*Comparto di sviluppo Ponticelle:
piattaforma polifunzionale HEA e
piattaforma bio-recupero Eni Rewind*

TRASMISSIONE INTEGRAZIONI

Relazione di riscontro richiesta di integrazioni
prot. ARPAE-SAC Ravenna PG/2022/44194
del 16/03/2022

Figura 1- - Estratto Allegato AIA 3B – planimetria scarichi idrici con dettaglio (Riquadri rossi) sulle vasche di raccolta e sollevamento della piattaforma bio-recupero

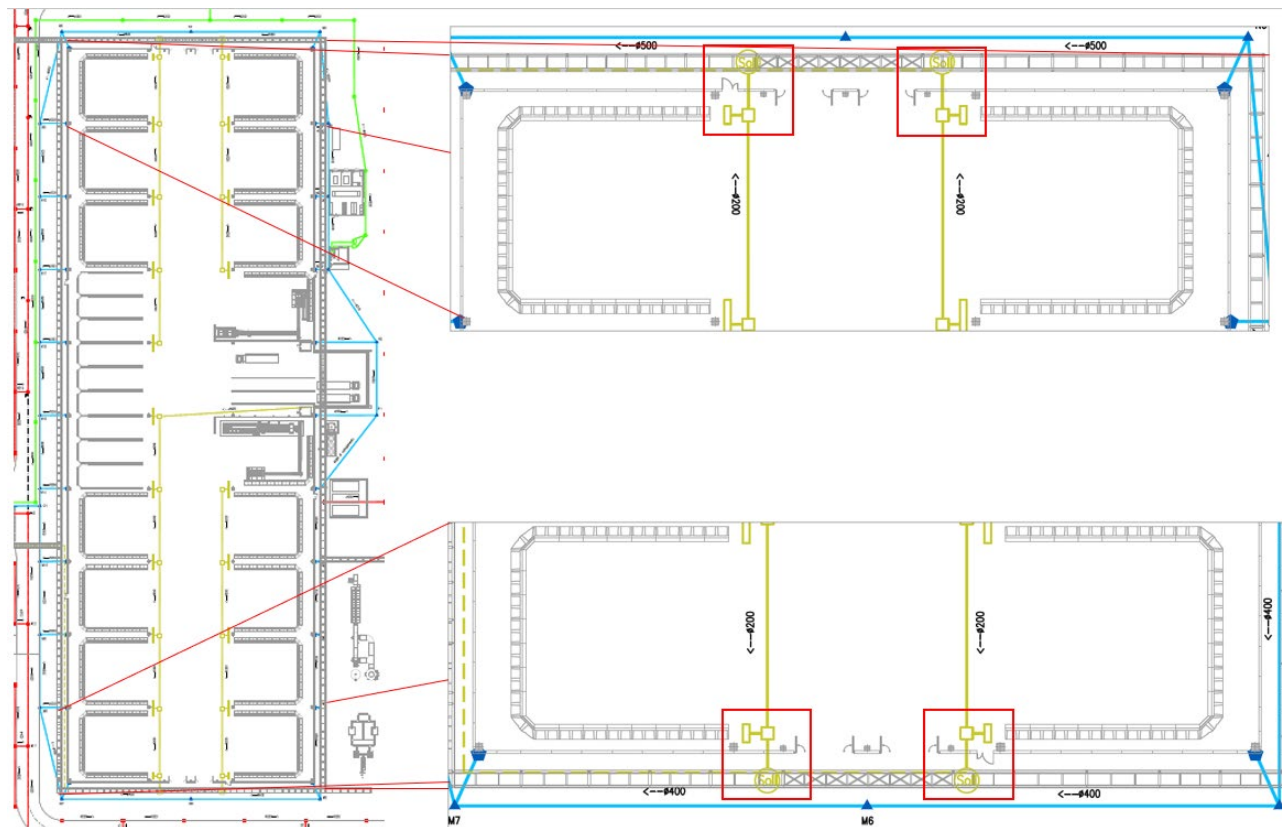
- 32.** Gestione rete percolati: fornire adeguata documentazione, comprensiva di planimetria in scala dell'impianto, che evidenzia tutta la rete di raccolta dei reflui prodotti dalle attività di pre-trattamento e stoccaggio, in particolare dovrà essere specificata:

Le vasche di sollevamento delle acque derivanti dalla rete di raccolta dai reflui prodotti dalle attività svolte all'interno dell'edificio della piattaforma bio-recupero Eni Rewind sono posizionate come visibile nella figura seguente (riquadri rossi).

Le suddette vasche sono costituite da pozzetti di dimensioni tali da consentire l'alloggiamento delle pompe. Il rilancio verso il TAS – sezione TAPO avverrà con frequenza circa giornaliera e sarà regolato da sensori di livello per attivazione e spegnimento delle pompe.

Figura 2 - Quadro delle aree dell'impianto di recupero rifiuti (cfr. Relazione tecnica di AIA cod. doc. 090026-ENG-R-RV-4664)

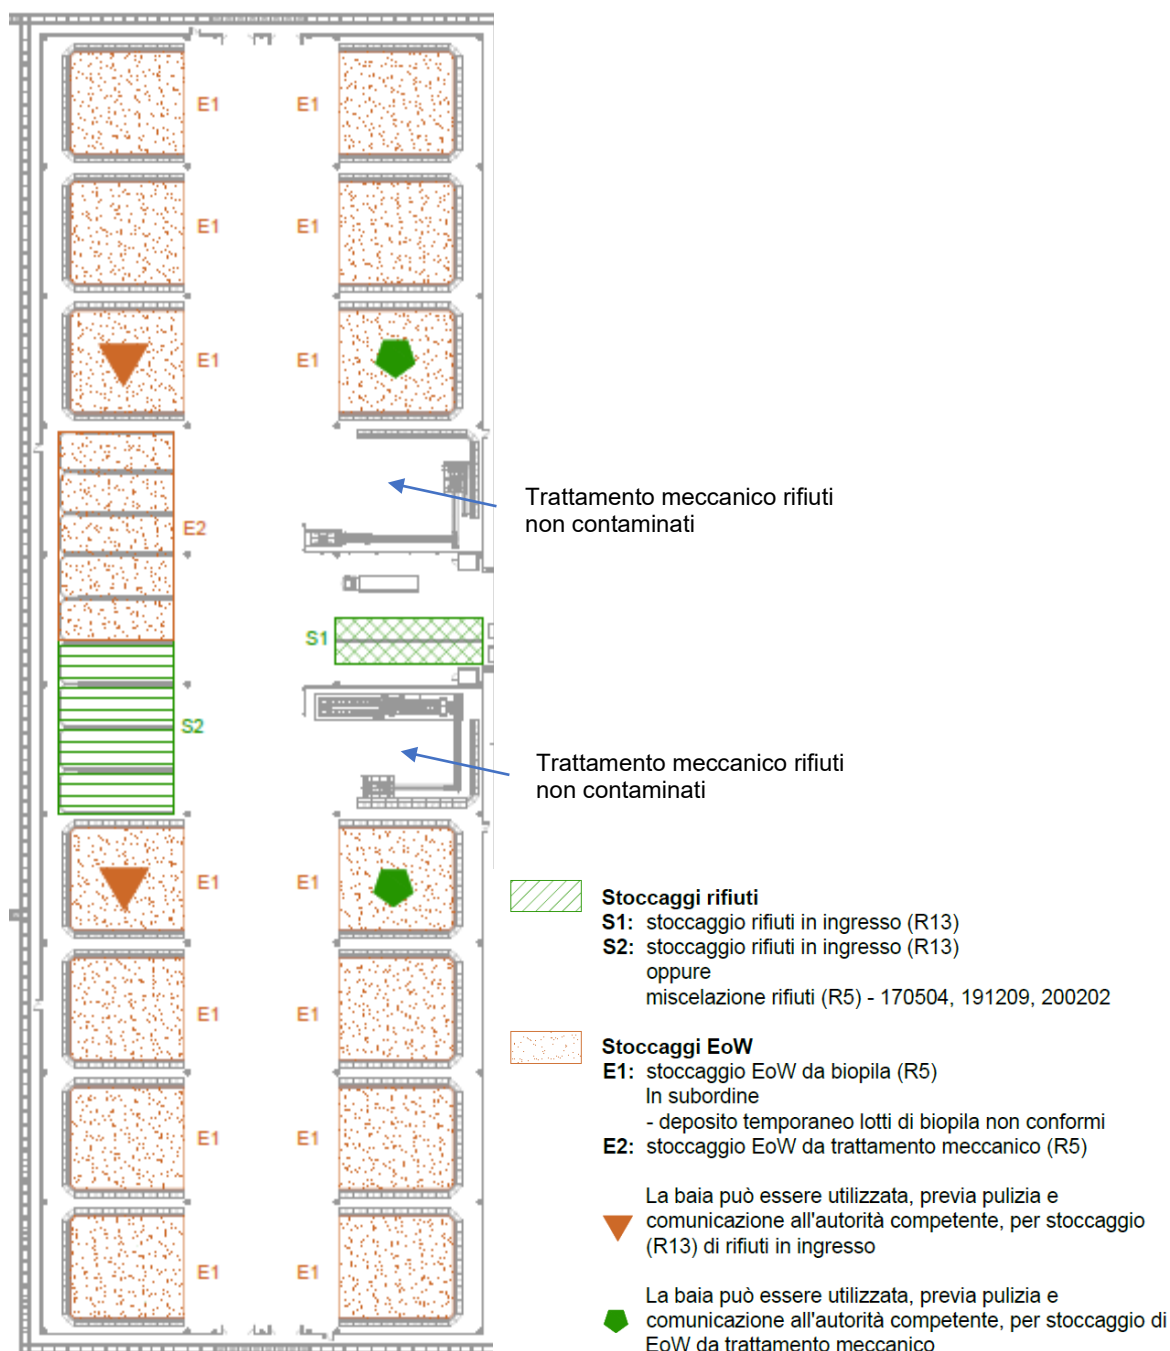
- dei codici EER dei rifiuti presenti nelle baie, nonché l'indicazione della relativa operazione secondo cui sono presenti (R5 o R13), per le baie destinate allo stoccaggio di rifiuti;
- del tipo e lotto di EoW presente, per le baie destinate allo stoccaggio di EoW, precisando se si tratti di materiale già certificato come EoW o di materiale per il quale si è in attesa delle determinazioni analitiche.
